改善箇所説明図

副変速機

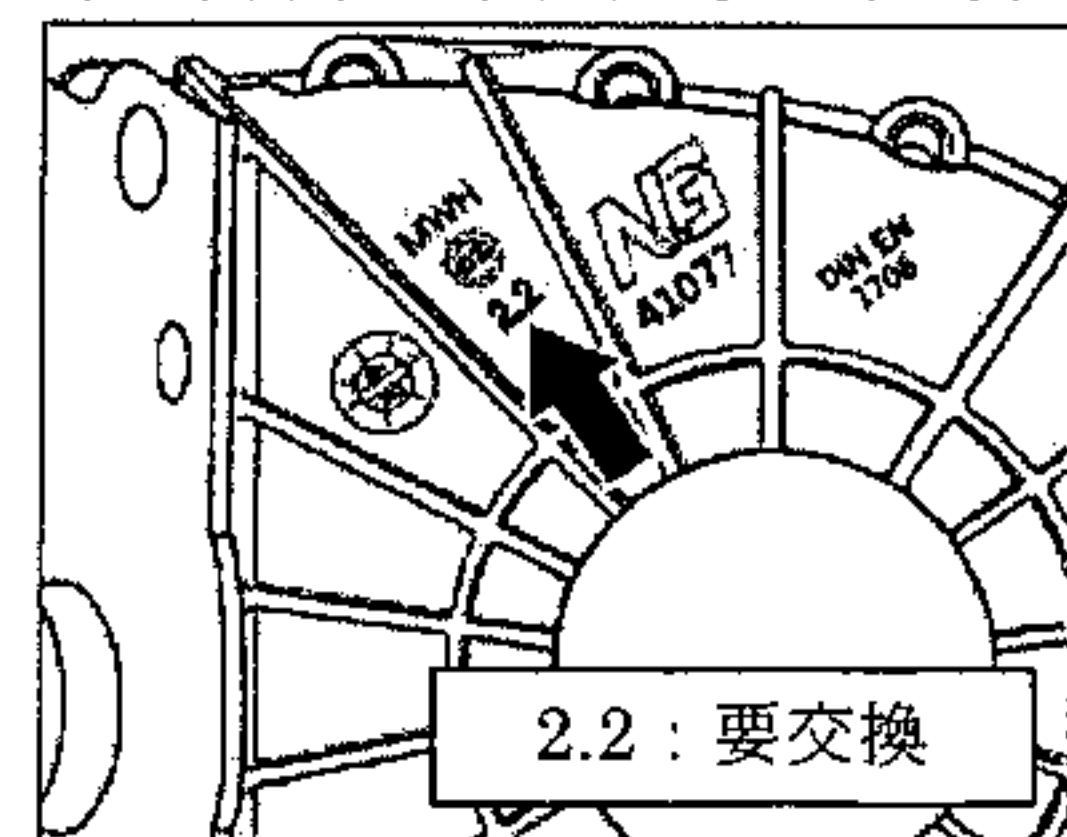
基準不適合発生箇所

副変速機ハウジングの鋳造工程が不適切なため、当該ハウジングにゆがみが生じているものがあり、内部に組み込まれた油圧ポンプが確実に作動しなくなることがある。そのため、副変速機から異音が発生し、最悪の場合、副変速機が破損して走行不能となるおそれがある。

矢印部拡大図（ロット番号）

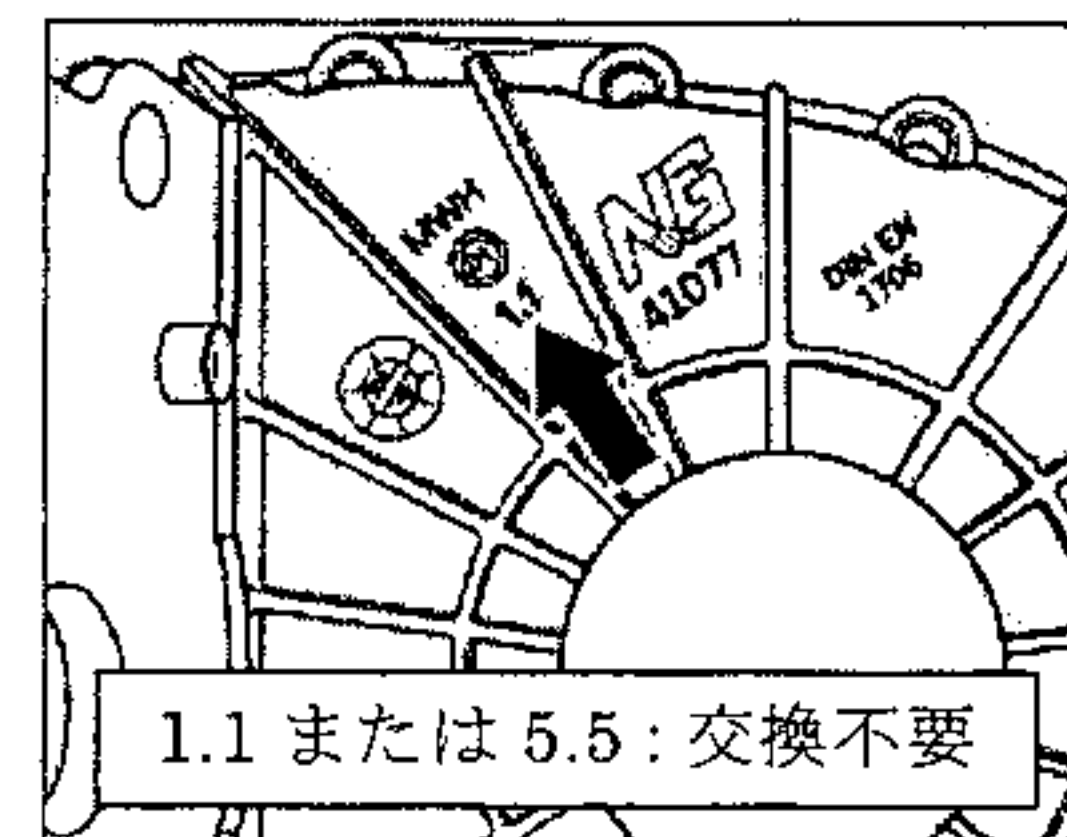
改善の内容

全車両、副変速機のロット番号を点検し、対象となるものは、副変速機を良品と交換する。
